『給水装置工事設計施行基準・解説』改正のお知らせ

令和7年4月1日より「給水装置工事設計施行基準・解説」の一部を次のとおり改正します。

2 設計図について

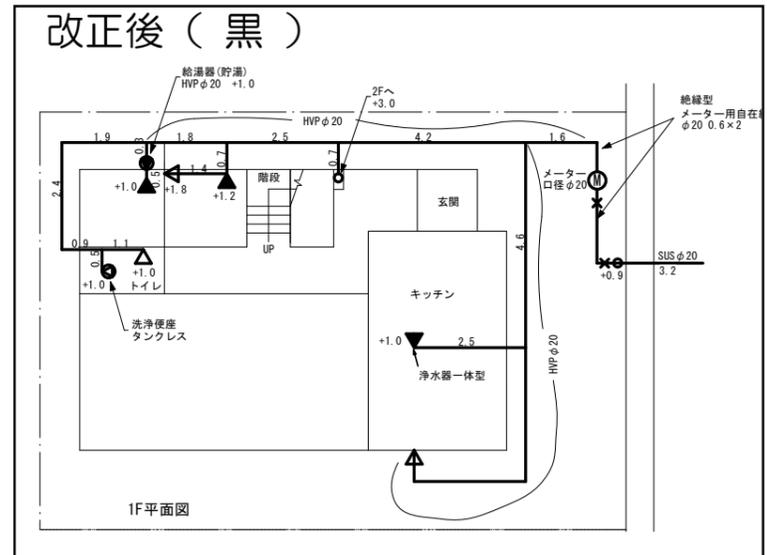
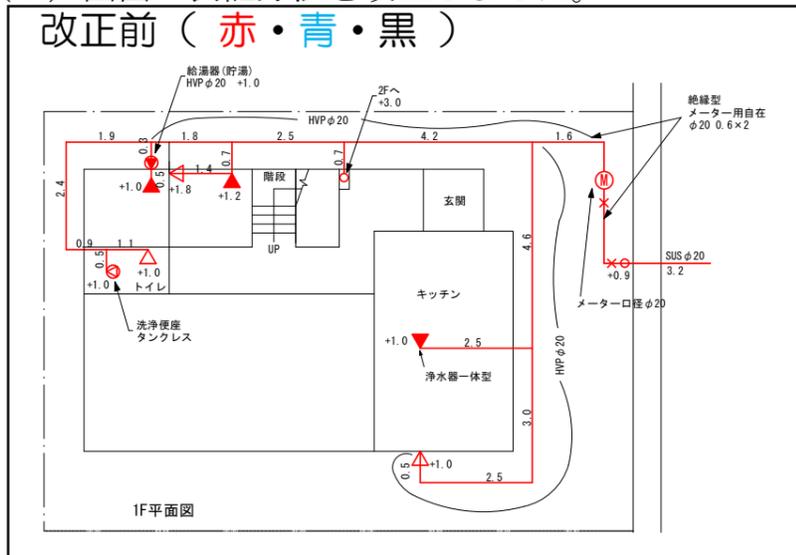
(1) 設計図の用紙を、申請者の任意のもの（上質紙または再生紙）へ変更します。

(2) 図面の表記方法を改正しました。
